「デジタル安全保護系に関する日本電気協会規格の技術評価に関する
検討チーム会合における日本電気協会への説明依頼事項(案)」に対する回答
(JEAC4620-2020 及び JEAG4609-2020)

令和4年1月25日
(一社)日本電気協会
原子力規格委員会

参考図 1 デジタル安全保護系の概念図 (BWR)

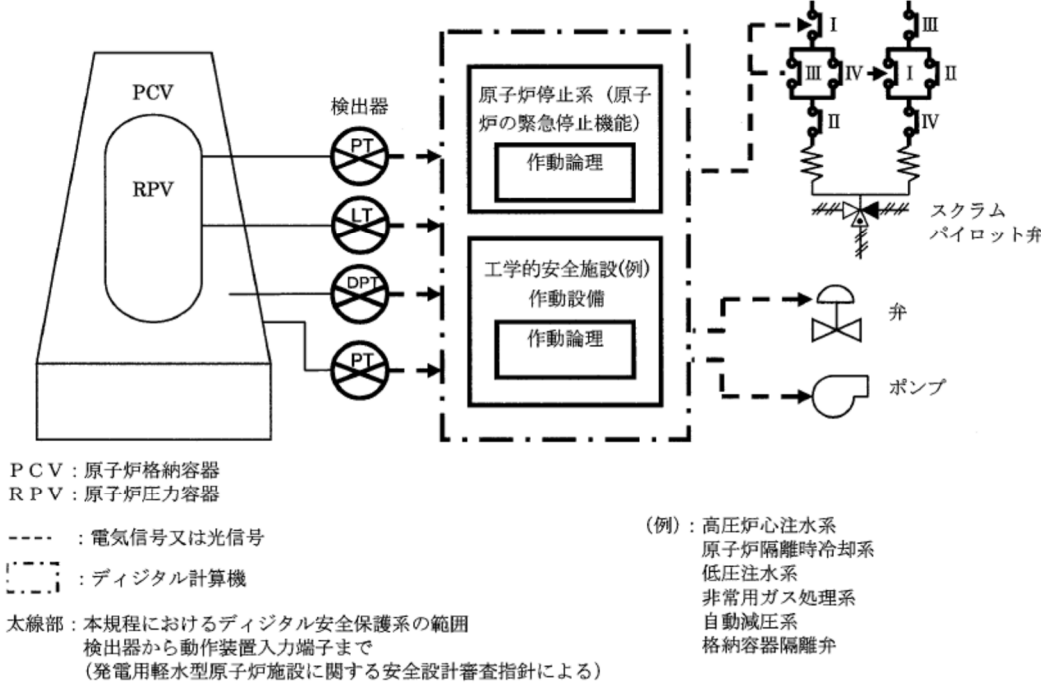
(3) 2020年版において、「安全保護系」の用語の定義に、検出器が含まれることが明記されました。核計装や放射線計装などのデジタル化された装置に関する必要な要件は、本規程に含まれるのか説明してください。

本規程は、安全保護系のうち、原子炉停止系及び工学的安全施設作動系の演算・論理回路を有するデジタル計算機への要件を示しており、核計装や放射線計装などの検出部については、本規程の対象範囲外です。

なお、解説—2の適用範囲の概要図において、本規程の対象範囲であるデジタル計算機の箇所を [] にて囲っております。

〈ABWR の信頼性評価モデル〉

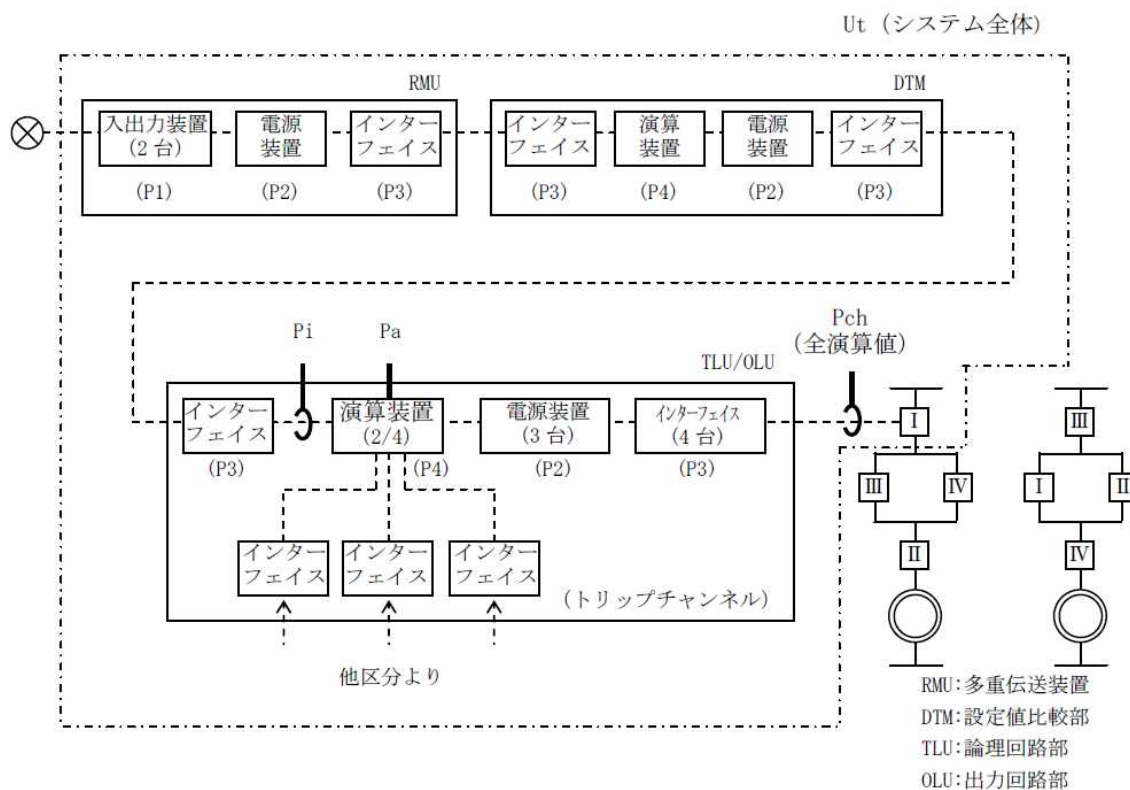
(5) 「4. デジタル安全保護系に対する要求事項」には、「デジタル安全保護系は、動作に失敗する確率（アンアベイラビリティ）及び誤動作する頻度（誤動作率）を考慮し、」とありますが、どのように考慮するのか例を示して説明してください。また、アンアベイラビリティや誤動作率の評価には、ソフトウェアも必要になりますが、記載していない理由を説明ください。

デジタル安全保護系の信頼性に関しては、下記のようにハードウェア構成要素ごとに分割した信頼性評価モデルを使用して信頼度を算出しております。例として、ABWR の原子炉緊急停止系の信頼性評価モデル(下図)を用いて説明します。

評価対象は、装置の入力からロードドライバ開までのデジタル安全保護系（一点鎖線の範囲）を対象としています。システム全体のアンアベイラビリティを構成要素のベイラビリティを組み合わせることにより求めます。ここでは、原子炉スクラム要求時にスクラムが失敗する確率として、2 out of 4 システムの 3 重故障を求めます。また、誤動作率については、最初の故障の修理中に 2 番目の故障が生じる 2 重故障で誤スクラムが生じる頻度を求めます。
